改善箇所説明図

改善の内容

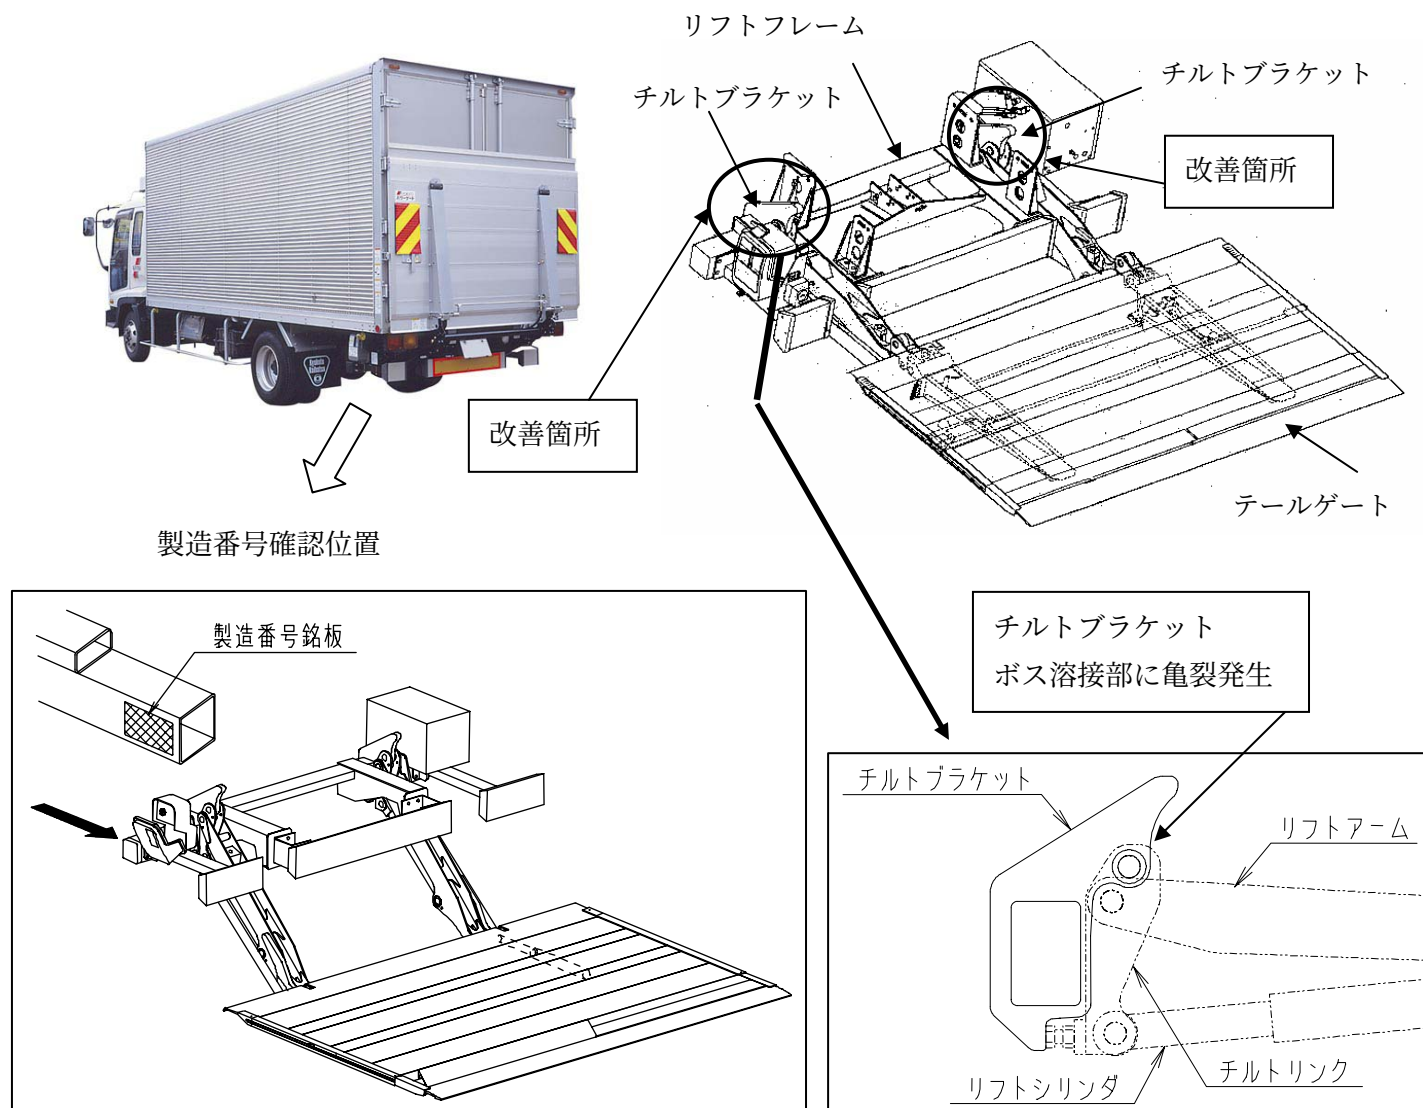
テールゲート昇降用リンクを連結しているチルトブラケットボス部の加工精度が不良なため、連結部の溶接部分に応力が集中し亀裂が発生することがある。そのため、そのままの状態で使用を続けると、最悪の場合、亀裂が進行しチルトブラケットが破損して、テールゲートが傾き荷物が倒れ、作業者に当たる等の危害を加えるおそれがある。

対象車両全車リフトフレームを対策品と交換する。

識別：改善実施済車には、チルトブラケット部ボスに挿入するピンに黄色の識別マーキングを行う。
